FLIGHT DESIGN

Technical Advice (Service Bulletin) No.13 = TM 5

25. Juni 2007

CTSW2006 Modelljahre 2006 und 2007, Seriennummer 06-07-15 bis 07-05-18 einschließlich, wenn mit Trimtab mit 100% Spannweite ausgestattet

Bild B1 & B2: Trimtab Anlenkungsbereich mit Verstärkung
(dargestellt in Rückenlage)

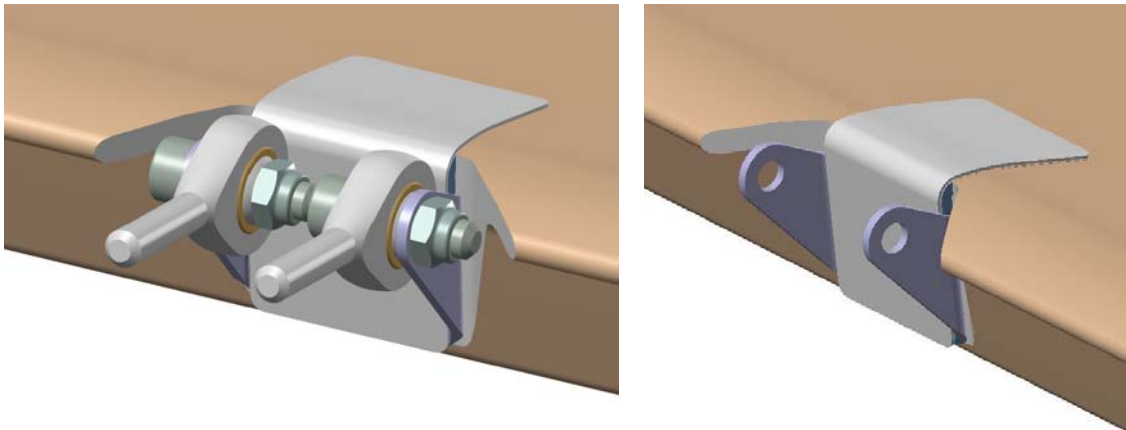
Die Verstärkungsmaßnahme besteht aus einer Verstärkung der Anbindung des Anlenkbeschlags an die Unterschale des Trimtabs. Die Verstärkung ist ein Bauteil, das von Flight Design hierfür zur Verfügung gestellt wird (WA 3011011). Sie wird auf den Anlenkbeschlag und die Unterschale des Trimtabs geklebt und stellt einen zweiten, redundanten Lastpfad für die Steuerkräfte des Trimtabs dar. Die Maßnahme kann durchgeführt werden, ohne das Trimtab vom Höhenleitwerk zu trennen. Wird sie gründlich ausgeführt, sind Lackierarbeiten nicht erforderlich. (Bild B1 und B2)

Die genaue Durchführung der Maßnahme ist in der separaten Anweisung „070625 – TRIM TAB REINFORCMENT PROCEDURE“ beschrieben, die in der letzten gültigen Version bei Flight Design erhältlich ist. Für die Durchführung sind die nationalen Qualifikationsvorschriften zu beachten.
